ტექნიკური რეგლამენტი „მისაწვდომობის ეროვნული სტანდარტები“

ობიექტი: **60 კვ.მ-მდე ფართობის 5 მ-მდე სიმაღლის და 2 მ-მდე ჩაღრმავების მქონე შენობა**

მისამართი: **ქალაქი თბილისი, ვაჟა-ფშაველას გამზირი N25**

ექსპერტი: **დავით გაგნიძე**

უნიტაზის განთავსება

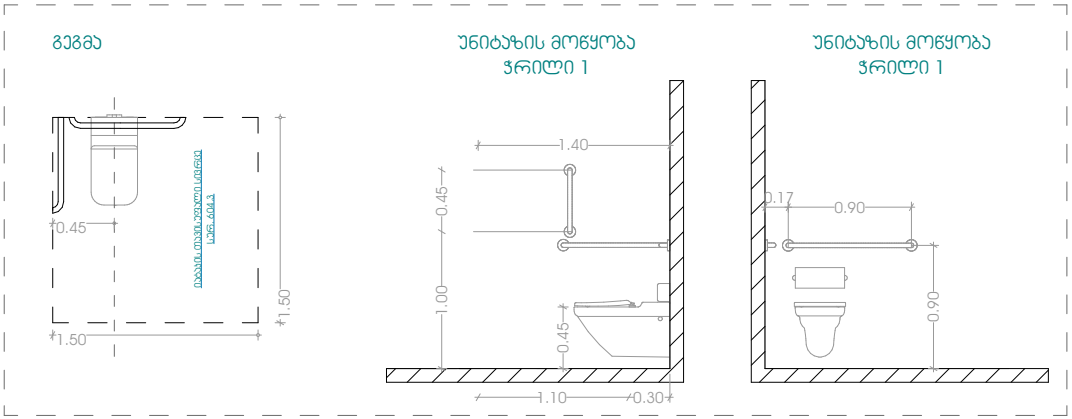
- უნიტაზის განთავსებულია კედელთან ახლოს და უნიტაზის ცენტრიდან კედლის ზედაპირამდე მანძილი განსაზღვრულია 450 მმ-ით, რაც შეესაბამება 604.2 ქვეთავის მოთხოვნას.
- უნიტაზთან მოწყობილია იატაკის თავისუფალი სივრცე 1400 მმ სიღრმისა და 1500 მმ სიგანის სახით, სადაც არ იჭრება რაიმე სახის დეტალი, რაც აკმაყოფილებს 604.3 ქვეთავის მოთხოვნას.
- უნიტაზის დასაჯდომის სიმაღლე განთავსებულია 450 მმ-ზე იატაკის ზედაპირიდან, რაც შეესაბამება 604.4 ქვეთავს.
- უნიტაზთან მოწყობილია ხელჩასაჭიდი ძელები 604.5 ქვეთავის მოთხოვნების დაცვით.
- უნიტაზთან მოწყობილი ძელები შეესაბამება 609 ქვეთავის მოთხოვნებს.

ხელსაბანის განთავსება

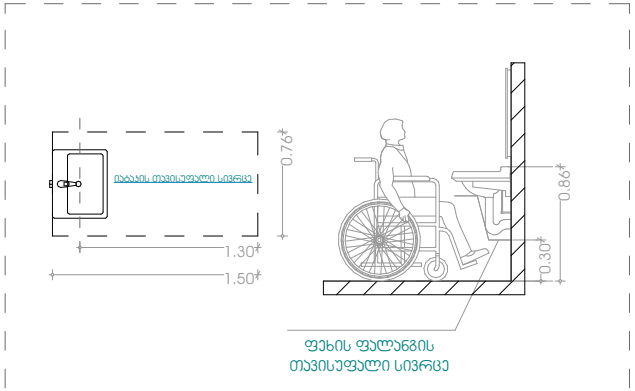
- ხელსაბანთან მოწყობილია იატაკის თავისუფალი სივრცე, 606.2 ქვეთავის შესაბამისად.
- ხელსაბანის განთავსების სიმაღლე შესაბამისობაშია 606.3 ქვეთავის მოთხოვნასთან.

მისაწვდომი სვლა გეზი

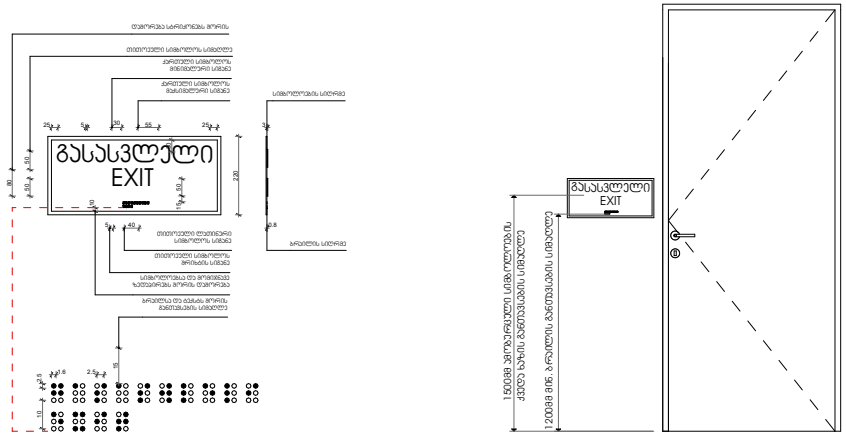
მისაწვდომი სვლაგეზის სავალი ზედაპირები შეესაბამება 403 ქვეთავის მოთხოვნებს:

- იატაკის ზედაპირები არის მდგრადი, მყარი და არასრიალა, რაც შეესაბამება **302** ქვეთავის მოთხოვნას.
- საზოგადოებრივი სივრციდან საპროექტო მიწის ნაკვეთის გავლით მოწყობილი სავალი ზედაპირის დახრილი სვლა არ არის 1:20-ზე მეტად დახრილი, ხოლო სავალი ზედაპირის განივი დახრა არ აღემატება 1:48-ს, თანახმად 403.3 ქვეთავისა.

- იატაკის ზედაპირებზე დონე არ იცვლება, შესაბამისად დაკმაყოფილებულია 303-ე ქვეთავის მოთხოვნა.
- მისაწვდომი სვლაგეზის მინიმალური თავისუფალი სიგანე შენობაში უტოლდება 900 მმ-ს, ხოლო შენობის გარეთ - 1200 მმ-ს, რაც შეესაბამება 403.5.1 ქვეთავის მოთხოვნას.

ქ. თბილისი ვაჟა-ფშაველას გამზირის მიმდებარედ (ს.კ. 01.10.14.008.052)
საგზაო მოძრაობის ორგანიზების დროებითი სქემა. (ღობის მონტაჟი-დემონტაჟი)

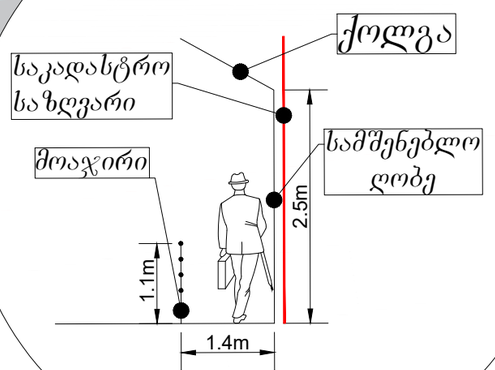
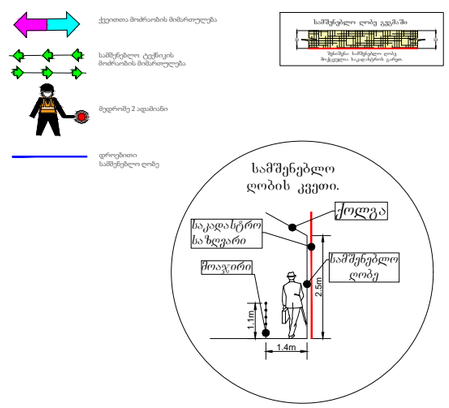
- სამშენებლო დამცავი ღობე შეიღებოს შავ-თეთრი ან წითელ-თეთრი ზოლებით, ქვეითად მოსიარულეთა უსაფრთხოების მიზნით დამცავი ღობის ფარგლებში მოეწყოს ქუჩის სავალი ნაწილის მხრიდან ქვეითად მოსიარულეთა ბილიკი, ღობე გზის სავალი ნაწილის მხრიდან გადაიხუროს და ღამის საათებში განათდეს;

- სამშენებლო ობიექტზე მისასვლელი გზა (სამუშაოების განხორციელების პროცესში) აღიჭურვოს მოძრაობის რეგულირების ტექნიკური საშუალებებით შეთანხმებული სქემების შესაბამისად, ხოლო მიმდებარე ტერიტორიაზე არსებულ მოძრაოის ორგანიზების ტექნიკურ საშუალებებს გაუკეთდეს დროებით დემონტაჟი ან შეიფუთოს;
